# 設計図書等に対する回答書

平成 27 年 2 月 2 日

工事番号 西はりま第 20 号  
工 事 名 たつの消防署舗装修繕工事

構造図 S=1/20

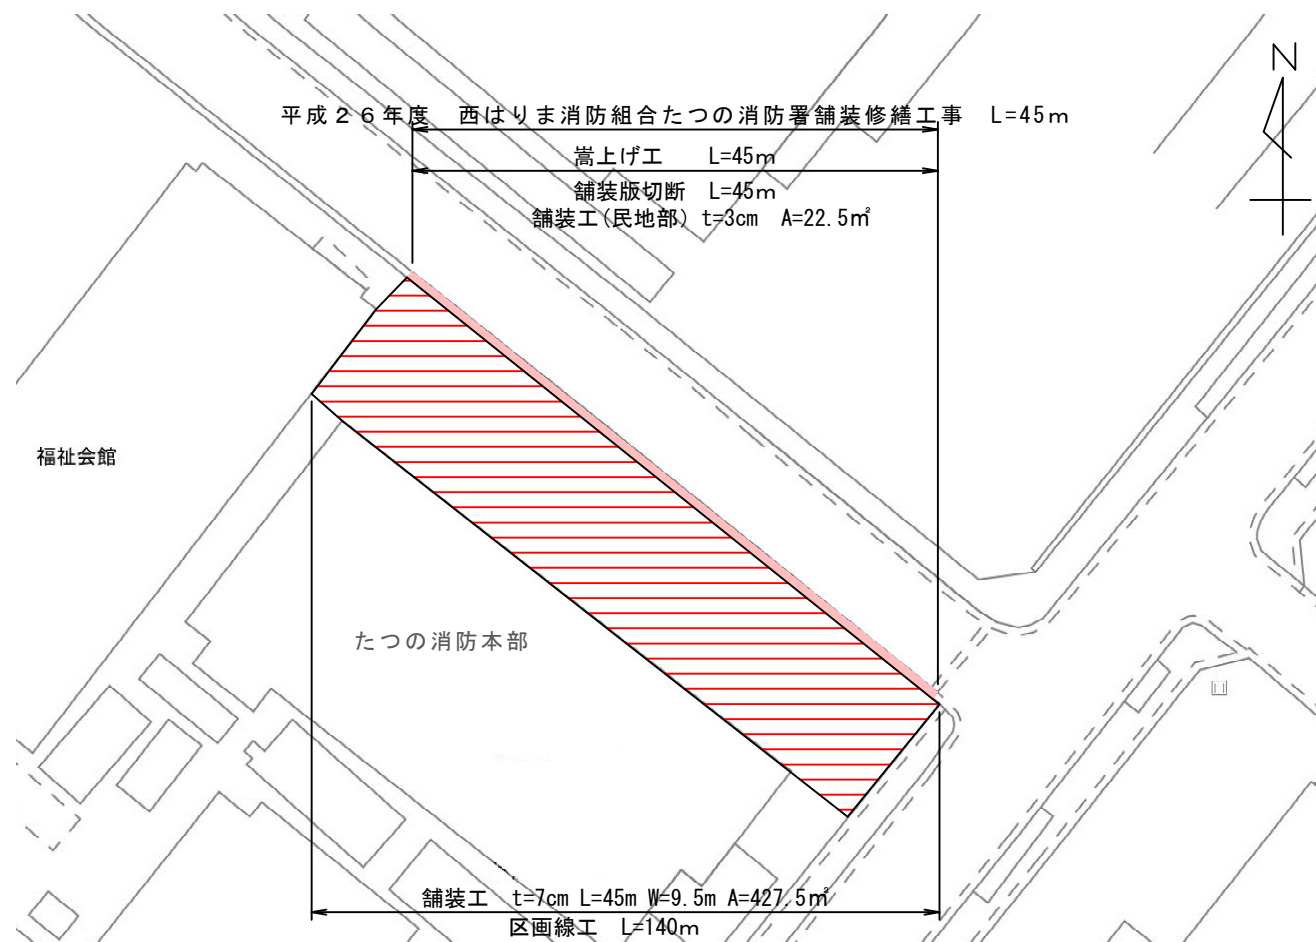
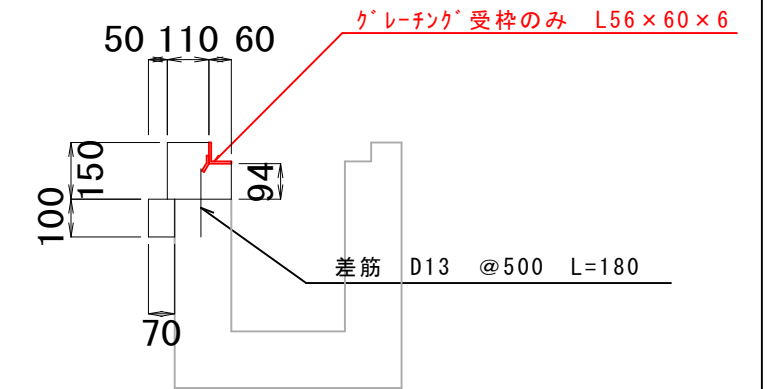
1	質問内容 施工 第 13 号内訳表 頁 22/35 グレーチングについて、詳細図（平面図と構造図）の明示をお願いします。
	回答内容 修正版を添付します。
2	質問内容 施工 第 13 号内訳表 頁 22/35 グレーチングについて、価格の算出根拠とその規格等を明示願います。
	回答内容 価格については、見積りにより単価決定をしています。 規格については、みぞぶた・側溝用・T-25・みぞ幅 300 用の「受枠 L56×60×6」です。
3	質問内容 施工 第 13 号内訳表 頁 22/35 グレーチングについて、設置手間は含まれていますか？含まれている場合、内訳表の明示をお願いします。
	回答内容 設置手間については、施工 第 21 号内訳表（蓋版工撤去・据付（再利用））にて積算しています。
